Olsztyn, dnia 09.04.2019 r.

## ZESTAW (5)

Zamawiający odpowiada na pytania Wykonawców do SIWZ w przetargu nieograniczonym (numer postępowania MPEC/PE-EZ/74/19) na „**Modernizację Ciepłowni Kortowo przy ul. Słonecznej 46 w Olsztynie – w celu dostosowania do norm emisyjnych wynikających z Dyrektywy IED i Konkluzji BAT**”.

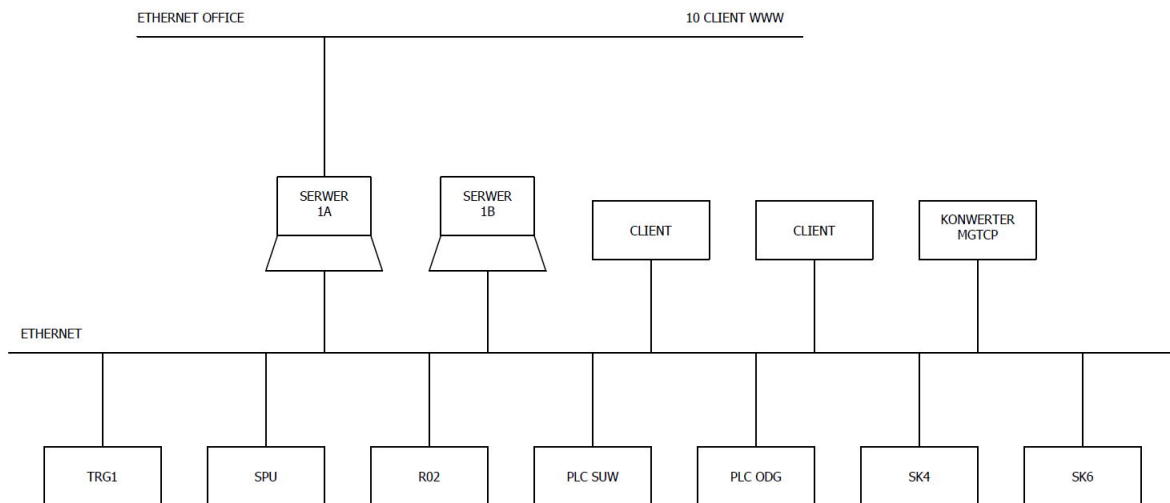
Jaka jest struktura sieci Ethernet i światłowód?

**Odpowiedź:**

Struktura sieci Ethernet.
